OSSERVAZIONI

**CRUCIANI SIMONA
LE SOURD GUILLAUME DENIS**

Progetto per la realizzazione di un impianto di produzione di energia elettrica da fonte eolica denominato "Gualdo Tadino" con potenza di immissione in rete pari a 62 MW e relative opere connesse da realizzarsi nei comuni di Gualdo Tadino (PG) e Nocera Umbra (PG) – ID: 10661

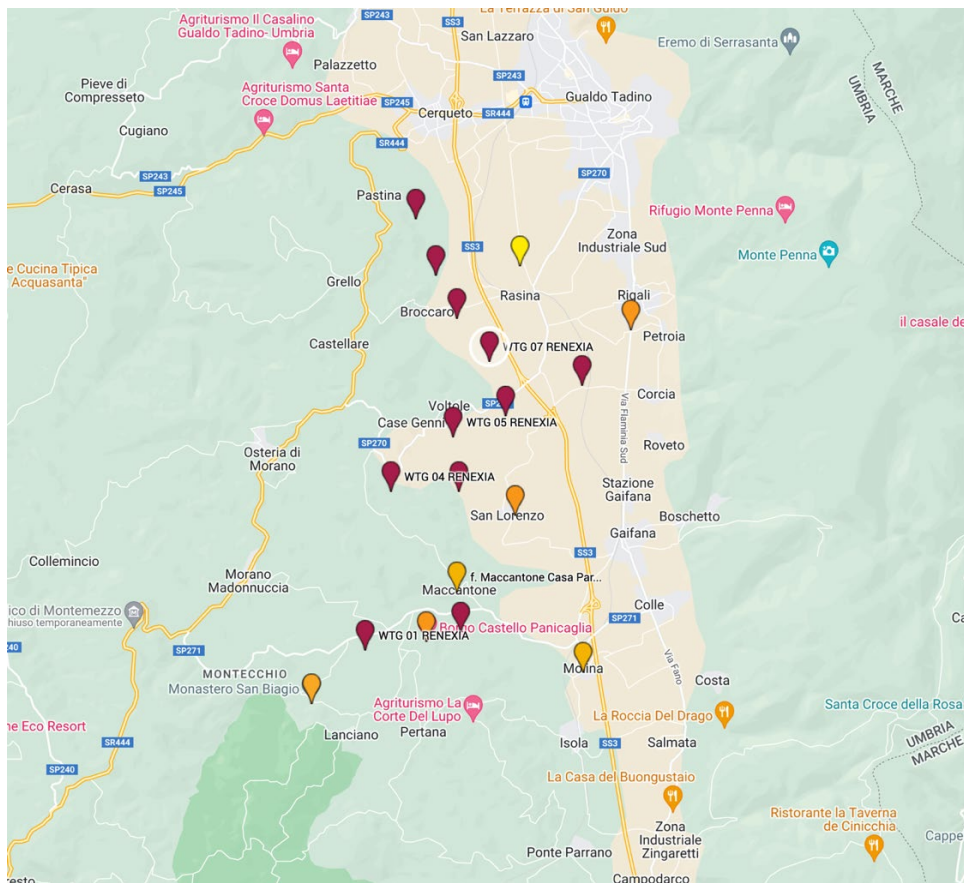
La situazione di fatto appena descritta è quella riassunta nella [Mappa](https://www.google.com/maps/d/edit?mid=1LKR3QIJafvVUNJu-SWu-clGwuPJWEFo&ll=43.187687154955896%2C12.704284865154477&z=13) allestita con MyMap di Google reperibile al link <https://www.google.com/maps/d/edit?mid=1LKR3QIJafvVUNJu-SWu-clGwuPJWEFo&ll=43.187687154955896%2C12.704284865154477&z=13>

della quale qui di seguito si può vedere l'anteprima. Tale Mappa, sulla scorta delle coordinate geografiche dei singoli aereogeneratori ricavate dagli elaborati di progetto, e di quelle dei Beni Architettonici e Archeologico oggetto di Vincolo puntuale (le cui schede sono richiamate nella legenda della Mappa stessa), mostra la posizione reciproca tra i primi (in rosso) e i secondi (in arancione i Beni Architettonici, in giallo il Bene Archeologico), e consente di ricavare autonomamente (con le funzioni della Mappa) le reciproche distanze.

La localizzazione in progetto dei descritti elementi dell'Impianto RENEXIA riguarda aree che a mente della disciplina transitoria contenuta dell'art. 20, comma 8, lett. c-*quater*, riferito al comma 1, del decreto legislativo 8 novembre 2021, n. 199 non possono attualmente essere considerate idonee proprio perché "ricadono nella fascia di rispetto dei beni sottoposti a tutela ai sensi della parte seconda oppure dell'art. 136 del medesimo decreto legislativo. ... determinata considerando una distanza dal perimetro di beni sottoposti a tutela di tre chilometri per gli impianti eolici e di cinquecento metri per gli impianti fotovoltaici." Destituita di fondamento (in conclusione) è la prospettazione contenuta nello Studio di Impatto Ambientale (codice elaborato F0589BR01A – "Studio d'Impatto Ambientale") – al paragrafo "8.16.3 Aree idonee ai sensi del D.lgs. n. 199 del 2021", pagg. 96 – 97, (affermazione ribadita anche altrove) allorché viene affermata " ... la validità delle scelte localizzative dell'impianto, che si trova in area idonea ai sensi del citato decreto, poiché non interferente con i beni paesaggistici di cui al D.Lgs 42/2004 né con la fascia di rispetto dai suddetti beni oppure dell'art.136 dello stesso decreto", Beni questi che la proponente ha tralasciato del tutto addirittura di individuare.
